BAB 6

EVALUASI RANCANGAN

6.1 Evaluasi Desain

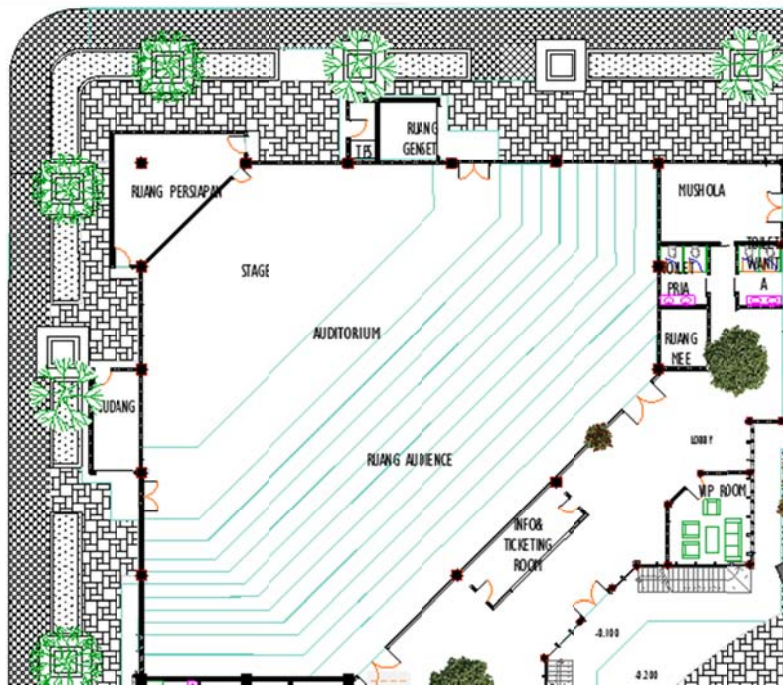
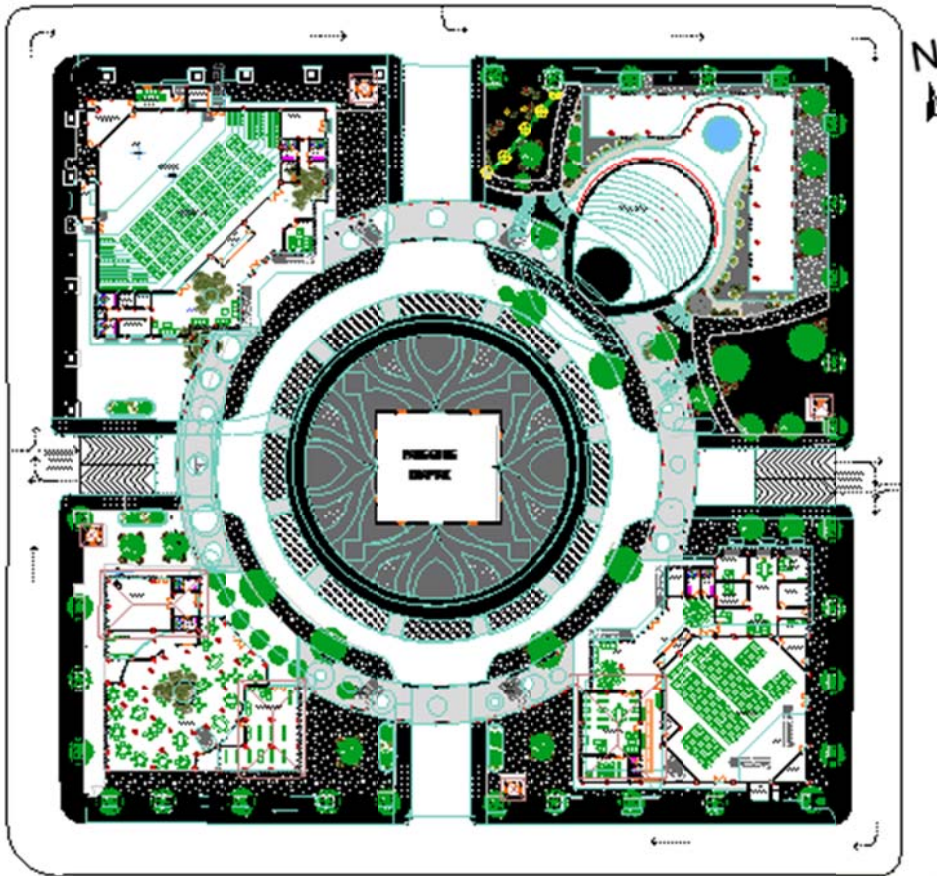
Pengintegrasian antar massa bangunan sebelum dibenahi, dengan selasar yang melingkar yang terputus oleh sirkulasi jalan eksisting. Jalan eksisting tetap dipertahankan namun hanya untuk pedestrian. Karena selasar tersebut terputus maka integrasi 4 fungsi bangunan kurang kuat.

Oleh karena itu dilakukan penambahan desain selasar yang dapat megintegrasikan 4 fungsi utama pusat kebudayaan secara melingkar yang utuh agar dapat menghubungkan antar bangunan.

6.1.3 Evaluasi Lansekap

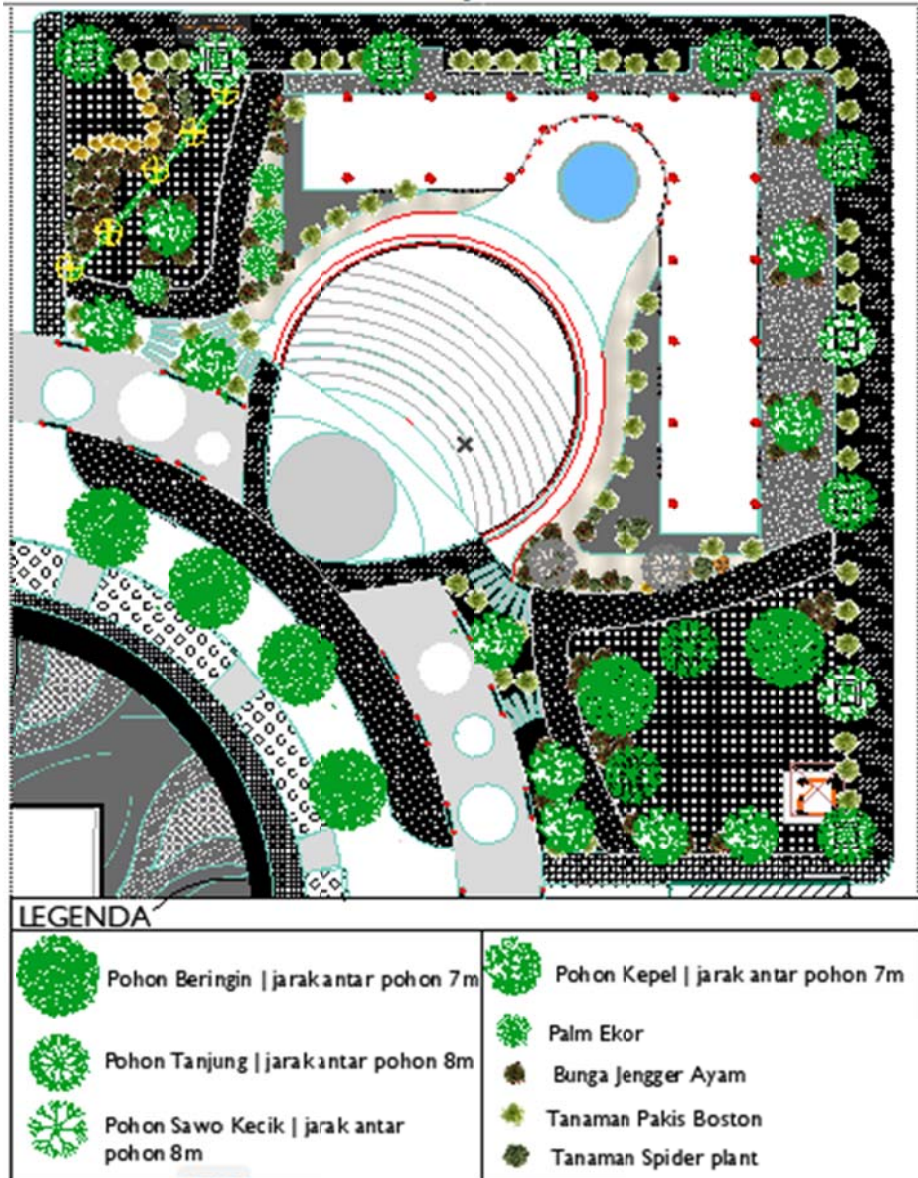
Penyelesaian lansekap dengan tata vegetasi yang mampu mengendalikan iklim mikro dan memperkuat sumbu filosofi yang melintasi site, perlu dipertimbangkan. Aktivitas seniman di luar ruangan belum dapat terwadahi sepenuhnya, misal untuk ruang dressing room outdoor di amphiteater.

Pusat Kebudayaan menampilkan beragam kesenian dan budaya dalam daerah tersebut yang membutuhkan kenyamanan dalam menikmati setiap pagelaran. Salah satu pengendalian yang harus dilakukan adalah pengendalian kualitas audial seperti kebisingan yang bersumber dari jalan raya yang harus dikendalikan agar tidak mengurangi kenyamanan aktivitas dalam pusat kebudayaan. Pengendalian kebisingan pada amphiteater perlu diperjelas lagi tinggi gundukan tanah di sepanjang jalan lalu lintas.

Pengurangan kebisingan yang sumber kebisingannya lalu lintas, penanggulangannya bisa dengan membuat jalur hijau dan penanaman pohon. Pengurangan kebisingan pada media transmisi dapat dilakukan dengan: Dengan melindungi sumber bising dengan bukit atau penggundukan tanah (cutting) atau tanggul sepanjang tepi jalur dan harus ditempatkan sejauh mungkin dari daerah yang berpenghuni. Tanggul yang menghadap jalan raya harus semiring mungkin.¹

Desain lansekap dengan penataan vegetasi terkait kepadatan, jarak, dan jenis tanaman perlu diperjelas. Sehingga penulis memperbaiki dengan melengkapi kekurangan yang ada, dengan gambardi bawah ini.
